**OGGETTO:** Soc. ORO RINNOVABILE srl - [ID 10682] Procedura di Valutazione di Impatto Ambientale ai sensi dell'art. 23 del D.Lgs 152/2006 relativa al progetto dell'impianto agrivoltaico "ARGENTA 1" da 68,309,3 kWp e relative opere connesse ed infrastrutture indispensabili, da realizzarsi nei comuni di Argenta e Portomaggiore (FE).

**CONTRIBUTO/OSSERVAZIONI.**

**Figura 1**

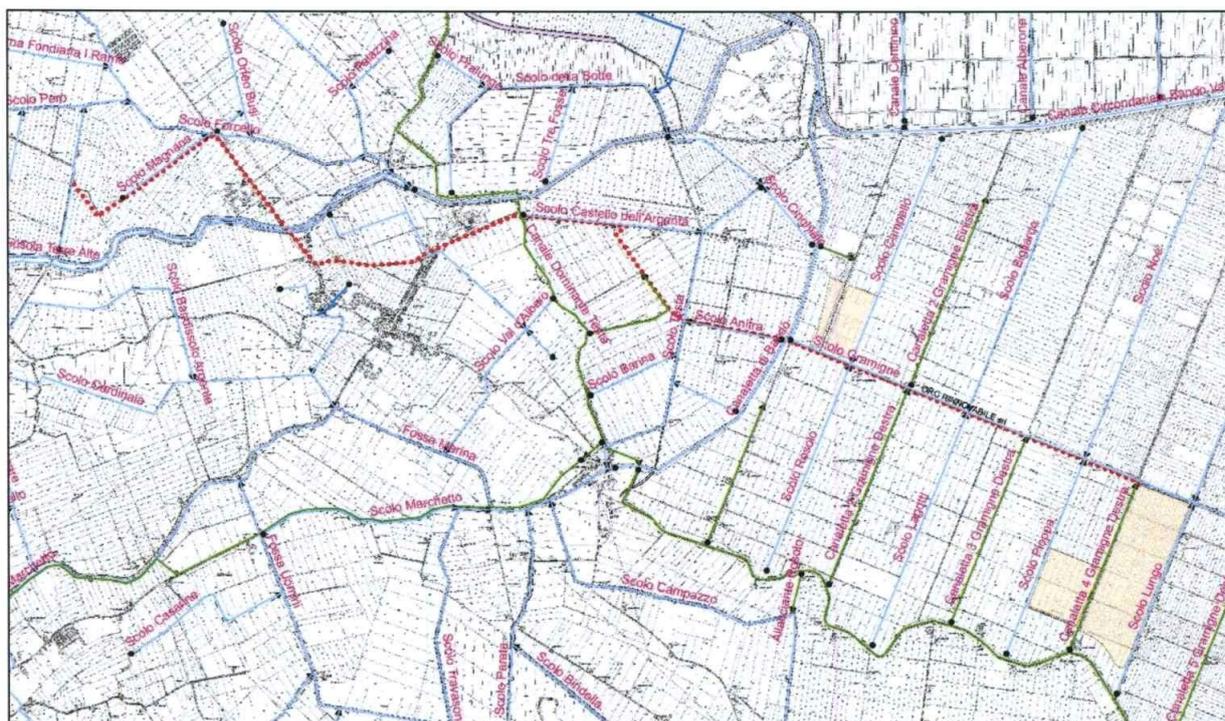
Dall'esame della documentazione inoltrata, si è potuto constatare che la linea di connessione prevista per il collegamento degli impianti agrivoltaici in argomento alla RTN sarà realizzata mediante la posa di un cavidotto interrato della lunghezza complessiva di circa **10 Km**. Lungo tale percorso, detta linea andrà ad interferire con le linee idrauliche demaniali in gestione a questo Ente, di seguito elencate e raffigurate:

1. Attraversamento della **Canaletta 4 Gramigne Destra**;
2. Parallelismo con lo **Scolo Gramigne**;
3. Attraversamento dello **Scolo Pioppa**;
4. Attraversamento della **Canaletta 3 Gramigne Destra (linea arginata)**;

5. Attraversamento dello **Scolo Lagotti**;
6. Attraversamento della **Canaletta 2 Gramigne Destra (linea arginata)**;
7. Attraversamento dello **Scolo Rosolo**;

8. Attraversamento della **Canaletta di Bando (linea arginata)**;
9. Parallelismo con lo **Scolo Anitra**;
10. Attraversamento dello **Scolo Testa**;
11. Parallelismo con la **Canaletta 2 Testa (linea arginata)**;

12. Parallelismo con lo **Scolo Castello dell'Argenta**;
13. Attraversamento del **Canale Dominante Testa (linea arginata)**;
14. Attraversamento dello **Scolo Val d'Albero Nord Ovest**;

15. Attraversamento della **Fossa Benvignante Terre Alte (linea arginata)**;
16. Attraversamento della **Fossa Sabbiosola Terre Alte (linea arginata)**;

17. Parallelismo con lo **Scolo Forcello**;
18. Parallelismo con lo **Scolo Magnana**;
19. Attraversamento dello **Scolo Bandissolo Galavronara**.

- se previsti in **subalveo**, dovranno rispettare una profondità minima di **5,00** m tra la sommità del cavidotto e la quota di fondo di progetto delle linee demaniali. Detta profondità potrà essere ridotta fino a metri **2,00** solo nel caso in cui la Ditta si impegni a rivestire le sponde e l'alveo del canale per uno sviluppo lineare di almeno metri 5,00 o nel caso in cui il tratto di canale interessato dall'attraversamento risulti già tominato o rivestito.

Nel caso di attraversamenti di ponti e di tominamenti di cui non si conoscono né la tipologia né le dimensioni dell'opera di fondazione, si prescrive, in via precauzionale, il mantenimento di una profondità minima non inferiore a metri **3,00** da riferire alla quota di scorrimento del manufatto;

- se si programma di operare sulla canalizzazione consorziale con scavi a cielo aperto, dovranno essere previste, già in fase di richiesta di concessione, tutte le opere provvisorie necessarie a garantire il corretto deflusso delle acque durante la fase di cantiere;
- se previsti **interrati** con sovrappasso in corrispondenza di tominamenti, dovrà essere mantenuta una distanza tra il cavidotto e l'estradosso della canna di almeno 20 cm;

Per i parallelismi interrati posizionati nella fascia di 10 m dal ciglio, dovrà essere mantenuta la seguente distanza:

- **4,00** m dal ciglio del canale, per i canali in trincea;
- **4,00** m dal piede esterno arginale, per i canali arginati;
- **0,00 <=> 4,00** m dal ciglio virtuale, per i canali tominati;
